**Ampliamento dell'impianto di messa in riserva [R13],
selezione, cernita [R12] e recupero [R5] di rifiuti speciali,
non pericolosi con emissioni in atmosfera**

**in Comune di Breganze
Provincia di Vicenza**

**Integrazioni ai sensi dell'articolo 27 bis, comma 5, del
D.Lgs. n.152/2006 e ss. mm. e ii. – Prot. n. 85219 del
28/12/2018**

marzo 2019
REV. 0

Figura 4 - stralcio della "Carta idrogeologica dell'alta pianura veneta", 1983 (CNR – Min. Pubbl. Istr.).

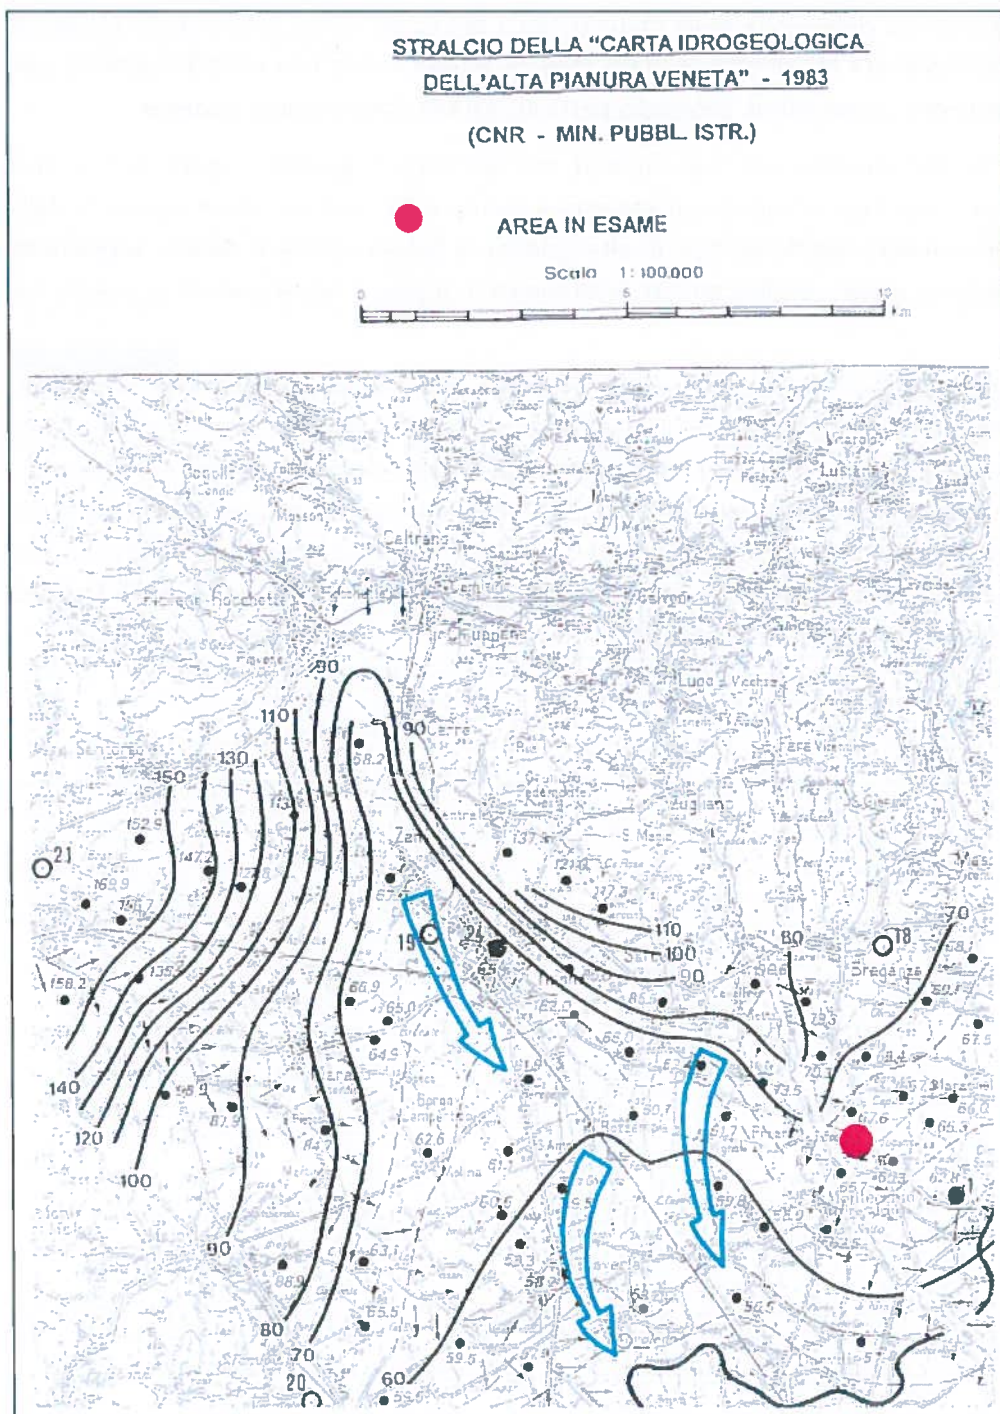
5. In relazione alle acque sotterranee lo SIA, al capitolo 4.4.3.3, confronta i risultati delle analisi condotte su un campione di acque sotterranee prelevato in pozzo di proprietà con limiti di normativa. Per avvalorare l'ipotesi della non influenza sulla qualità dell'acqua sotterranea dell'attività il proponente dovrebbe illustrare il posizionamento e la profondità del pozzo spiegando, con considerazioni idrogeologiche, la caratteristica di essere captatore di eventuali contaminazioni provenienti dalla zona di attività. Inoltre, con lo stesso scopo, sarebbe utile un riferimento circa le caratteristiche di acqua sotterranea da poter considerare di "zero".

L'analisi è stata integrata con ulteriori considerazioni idrogeologiche sull'area in esame nel capitolo relativo alle Acque sotterranee, Vulnerabilità ambientale.

In figura 4 si riporta uno stralcio della "Carta idrogeologica dell'alta pianura veneta", 1983 (CNR – Min. Pubbl. Istr.), dal quale risulta che il sito in esame è interessato dall'isofreatica di quota assoluta 67 m s.l.m. quindi con un franco di 21 m rispetto al piano campagna, avente quota topografica media di 88 m s.l.m.

Figura 7 – Planimetria del sito con indicazione dell'ubicazione del pozzo aziendale.

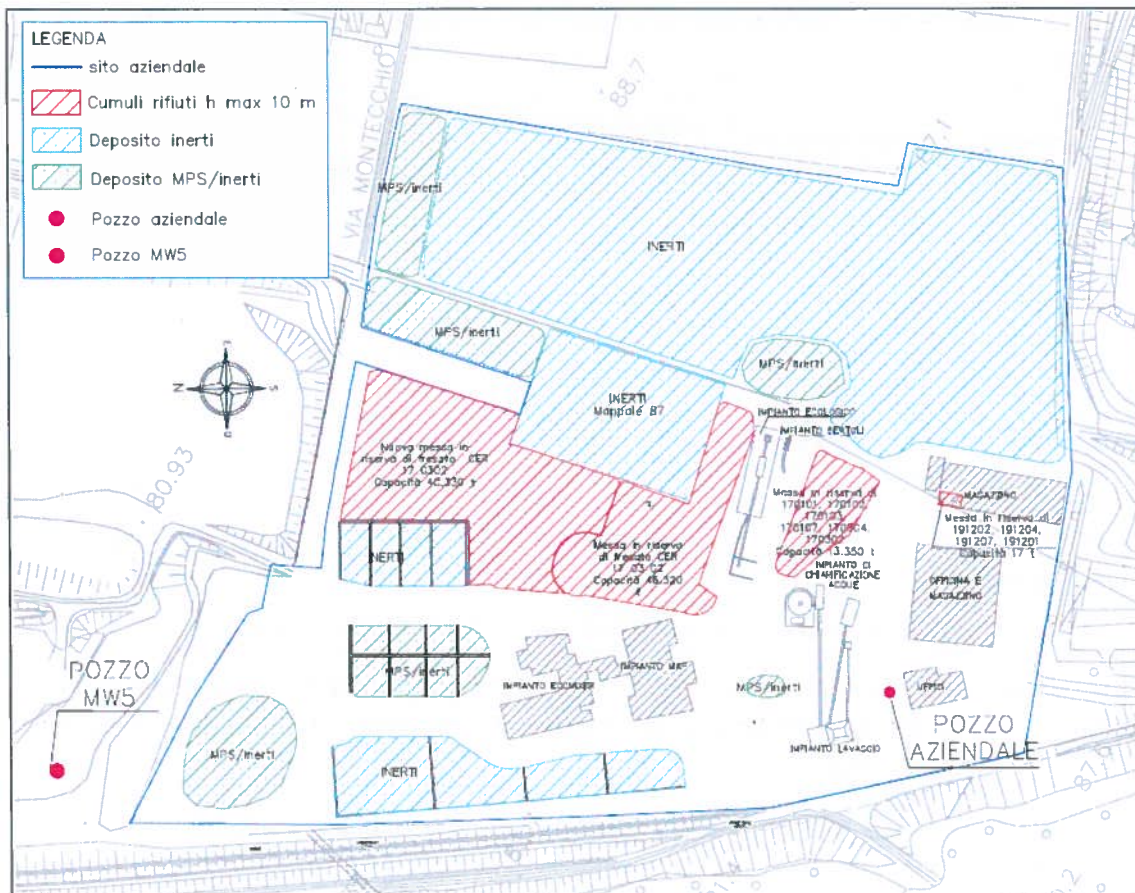
Per una valutazione dell'impatto effettivo delle attività condotte da Girardini sulla qualità delle acque sotterranee, si prendono in considerazione le analisi chimiche, microbiologiche e ambientali effettuate a marzo 2018 da un laboratorio esterno su campioni di acqua provenienti dal pozzo di proprietà aziendale, presso il quale viene estratta acqua potabile utilizzata anche per la bagnatura dei piazzali, il lavaggio dei mezzi e per scopi di processo.

L'analisi è stata integrata con un approfondimento sul posizionamento e sulla profondità del pozzo e considerazioni idrogeologiche, nonché con ulteriori analisi chimiche dell'acqua di falda effettuate in prossimità dell'area in oggetto.

Si constata che il pozzo aziendale, per la sua collocazione (vedi anche § 4.3), è captatore di eventuali contaminazioni provenienti dalla zona di attività Girardini.

Se ne deduce che il pozzo aziendale si trova in una posizione adatta per poter essere utilizzato come captatore di eventuali contaminazioni provenienti dalla zona di attività.

Figura 8 – Viabilità di avvicinamento al sito. Fonte ortofoto Portale cartografico nazionale.

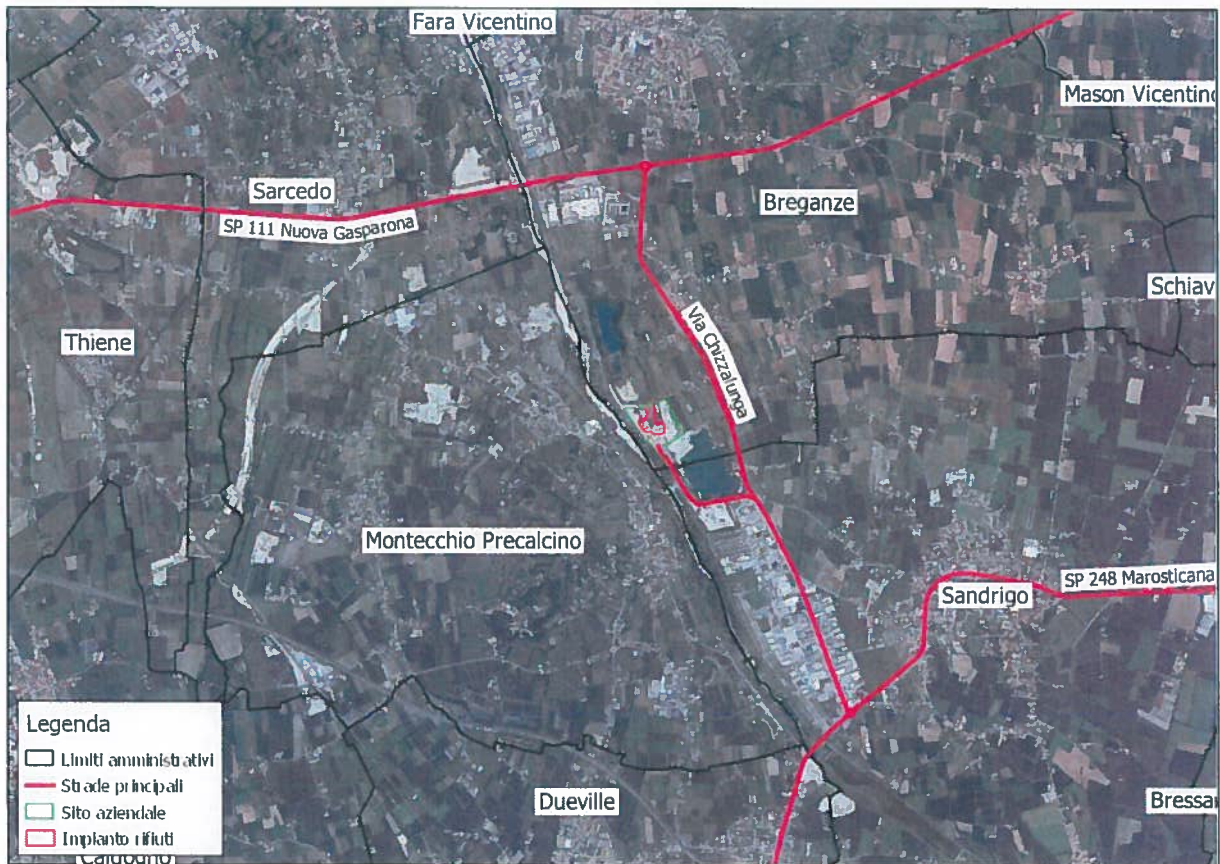
- la verifica del traffico indotto dall'attività sulle strade afferenti l'area in esame. Si chiedono, delle indicazioni riferibili sui percorsi di collegamento alle strade principali usati dai mezzi di trasporto del materiale in ingresso e in uscita dal lotto e sulle emissioni di traffico indotte dall'attività allo scopo di valutare l'effettiva incidenza dei livelli incrementali prodotti dai mezzi – soprattutto pesanti – dell'attività sulle vie di traffico prevalentemente usate dai mezzi suddetti. Tali livelli, anche come sommatoria degli effetti del traffico esterno all'attività saranno confrontati con i limiti delle infrastrutture stradali percorse dai mezzi di trasporto di cui sopra. Si usino, per caratterizzare i livelli di emissione sonora dei mezzi aziendali, i dati di monitoraggio effettuati presso i ricettori prossimi all'attività.

La viabilità principale di avvicinamento al sito in oggetto (figura 8) è costituita dalla S.P. n.111 Nuova Gasparona (a nord del sito) e dalla S.P. n.248 Marosticana (a sud e est del sito). Le due arterie stradali sono collegate da Nord a Sud dalla S.P. n.119 Chizzalunga, dalla cui strada laterale Via Astico (Sandrigo) si accede direttamente al sito della Girardini.

Figura 11 – Stato di fatto. In rosso l'area rifiuti.

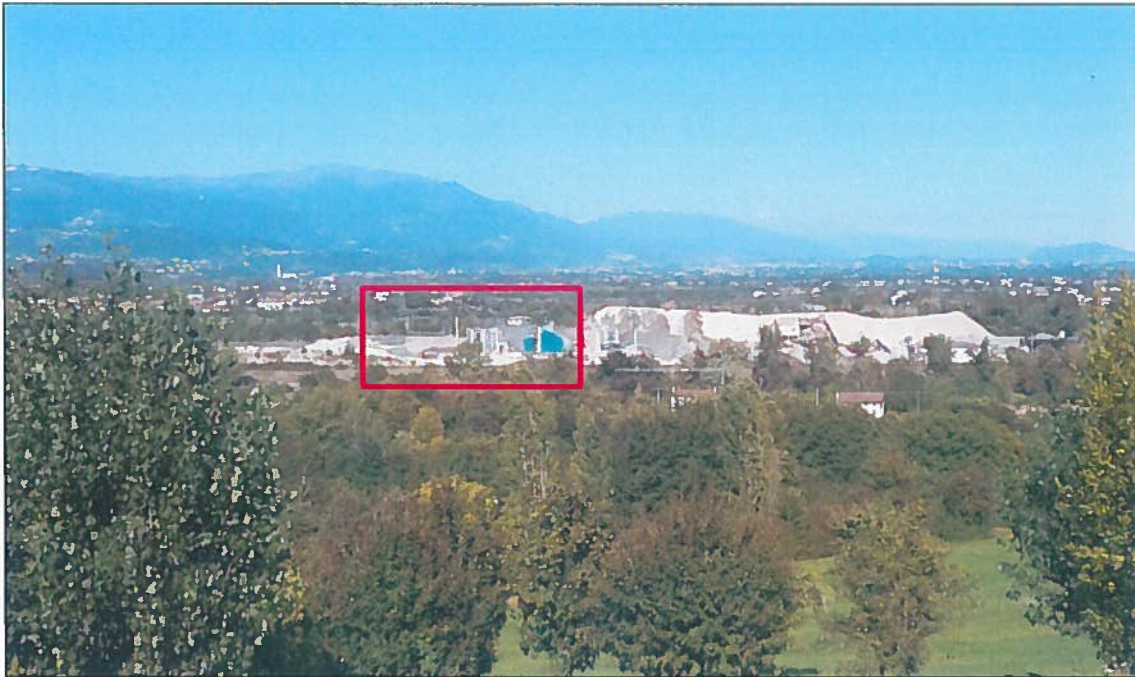
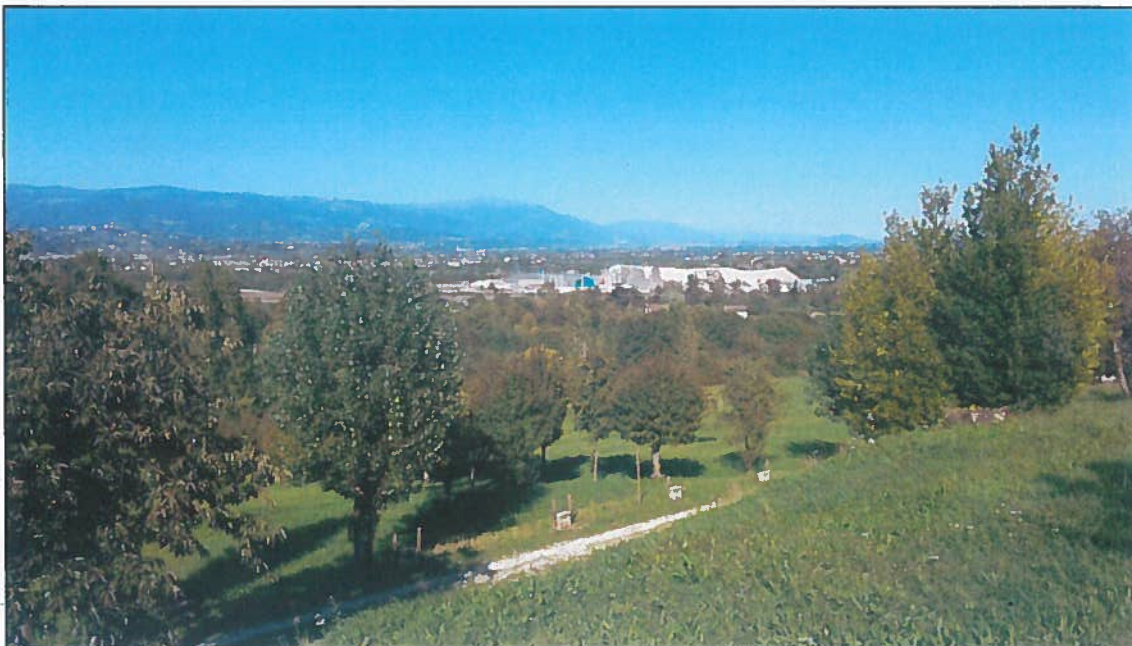
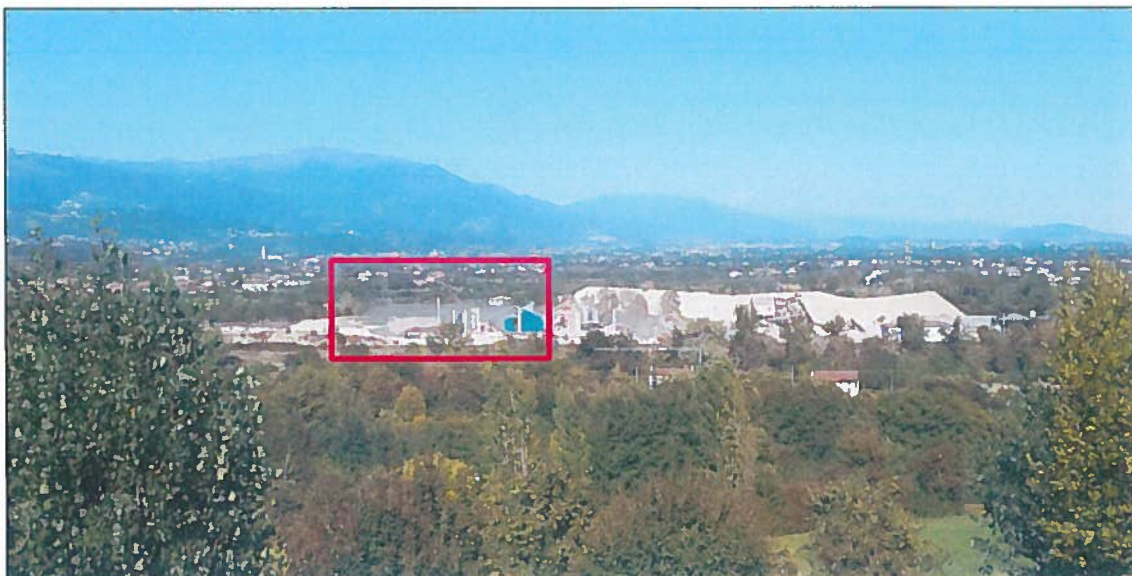
7. Il proponente non prospetta adeguate mascherature e mitigazioni paesaggistiche in rapporto alla collocazione dell'impianto (vincolo paesaggistico). La cessione per esproprio di parte dell'azienda (quale e che destinazione ha attualmente) considerata come azione di mitigazione (pag.109 SIA) in quanto andrà a costituire parte del bacino di laminazione, non si ritiene esaustiva del presente aspetto.

L'aspetto paesaggistico è stato approfondito al fine di mitigare la percezione visiva dalle colline di Montecchio Precalcino. in accordo con il "Dipartimento difesa del suolo e foreste – Settore Bacino Idrografico Brenta Bacchiglione Sezione di Vicenza" si è discussa la possibilità di piantumare degli alberi ad alto fusto ad una distanza di circa 8 metri dal piede arginale sinistro del torrente Astico all'interno del sito di proprietà. Si riportano pertanto di seguito un computo metrico estimativo di massima ed una elaborazione fotografica.

- figura 10 figura 11: stato di fatto come si presenta ad oggi il sito;
- figura 12 figura 13: stato di progetto con il nuovo cumulo;
- figura 14 figura 15: stato di progetto con il filare di alberi.
